Informe Consolidado de Solicitud de Aclaraciones, Rectificaciones y/o Ampliaciones al Estudio de Impacto Ambiental del Proyecto "Parque Eólico Los Lagos del Sur"

Nombre del Titular : Eólica Los Lagos SpA
Nombre del Representante Legal : Jose Alberto Rodriguez Miguez
Dirección : Av. Apoquindo 3721, Las Condes

El presente Informe Consolidado de Solicitud de Aclaraciones, Rectificaciones o Ampliaciones al Estudio de Impacto Ambiental del proyecto "Parque Eólico Los Lagos del Sur", contiene las observaciones generadas en virtud de la revisión de la Adenda.

Figura 3. Comparación niveles de ruido de fondo monitoreos continuos y discretos.

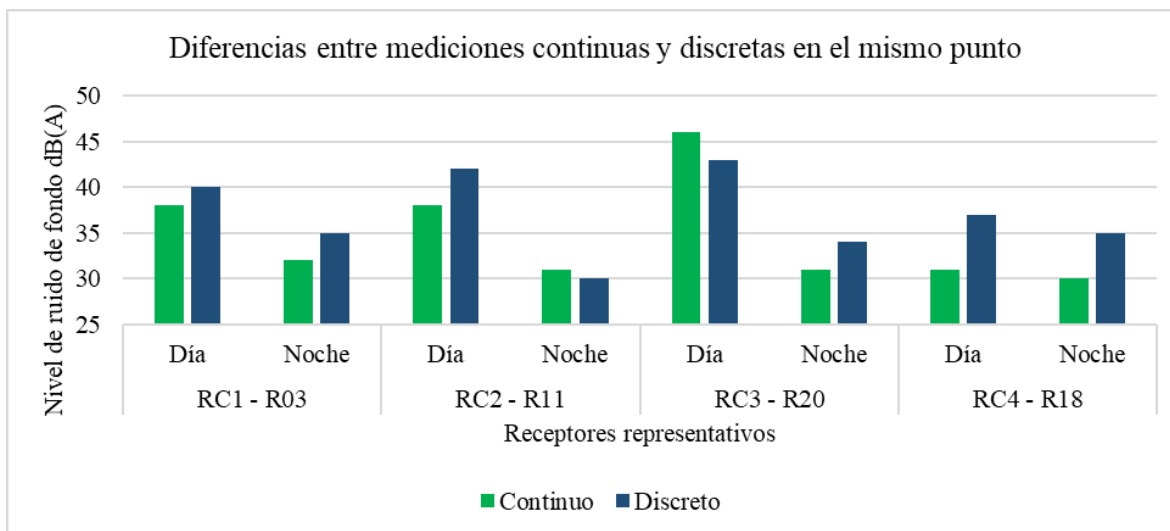
- 36.- A modo de complementar el requerimiento de la justificación del escenario más desfavorable señalado, es posible observar diferencias respecto a los puntos de medición continua RC1, RC2, RC3 y RC4, considerando que el titular realizó mediciones discretas prácticamente en los mismos puntos (R03, R11, R20 y R18, respectivamente). Por ejemplo, el punto de monitoreo continuo RC-3 representa valores de ruido de fondo de **46 dB(A) para el periodo diurno y 31 dB(A) para el periodo nocturno**, el cual es posicionado en torno al receptor R20 que representa un nivel de ruido de fondo de **43 dB(A) para el periodo diurno y 34 dB(A) para el periodo nocturno**.

- 37.- Con la finalidad de orientar al titular respecto a lo planteado anteriormente, es importante considerar que siempre una medición de carácter continuo permitirá dar mayor certeza del escenario que represente de mejor forma los menores niveles de ruido de fondo, **dependan estos o no de la velocidad de viento a altura de buje**. Dado lo anterior, es que se requiere considerar, específicamente para los puntos señalados, los menores valores registrados que para los puntos R03, R11 día, R20 noche y R18, son representados por los puntos de muestreo continuo, RC1, RC2, RC3 y RC4, respectivamente. Por otra parte, los registros discretos realizados por el titular, particularmente sobre el punto R11 en el periodo nocturno y R20 en el periodo diurno, representan menores valores que aquellos registrados en el punto de monitoreo continuo asociado (RC2 y RC3, respectivamente), lo cual se deberá justificar toda vez que, volviendo a lo señalado anteriormente, una medición continua debiera reflejar los menores valores de niveles de ruido de fondo posibles, sobre todo si se midió en el mismo periodo horario.
